## Déclaration de projet pour l'ouverture à l'urbanisation du secteur de Sévailles 2, emportant la mise en compatibilité du PLU de la ville de Liffré

Mémoire en réponse aux questions du commissaire enquêteur dans le cadre de l'enquête publique

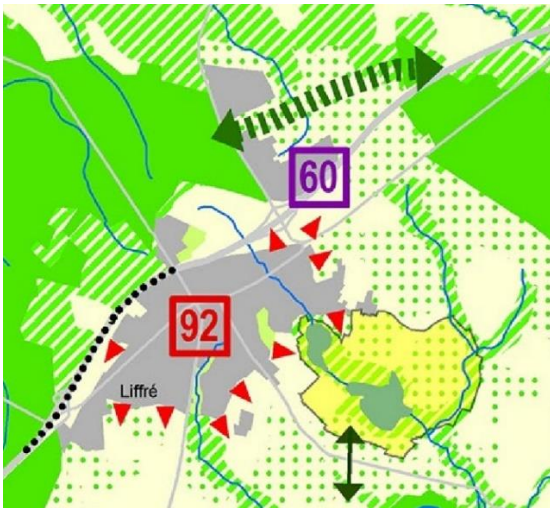
**Si le projet porte sur un seul lot, le maintien des arbres compromettrait l'organisation du plan d'aménagement. Une étude a-t-elle été réalisée sur le tracé du chemin et sur les moyens permettant de conserver une continuité écologique.**

Les principaux corridors écologiques sont identifiés par le SCoT du Pays de Rennes et notamment par le Document d'Orientation et d'Objectifs (DOO). Ainsi, à Liffré, le DOO (voir figure ci-contre) identifie un « principe de connexion écologique à assurer » entre les massifs forestiers de Rennes et de Liffré, au nord de l'A84.

Le secteur de Sévailles 2 présente toutefois un corridor fonctionnel pour les chiroptères. Aussi, préserver une continuité écologique efficace sur ce secteur représente un réel enjeu pour la collectivité. Le maintien des continuités écologiques s'effectuera qu'il s'agisse de l'aménagement d'un secteur d'activités « multi-lots » ou « lot unique ».

Pour préserver des continuités écologiques efficaces, la collectivité s'appuie sur plusieurs éléments naturels du secteur.
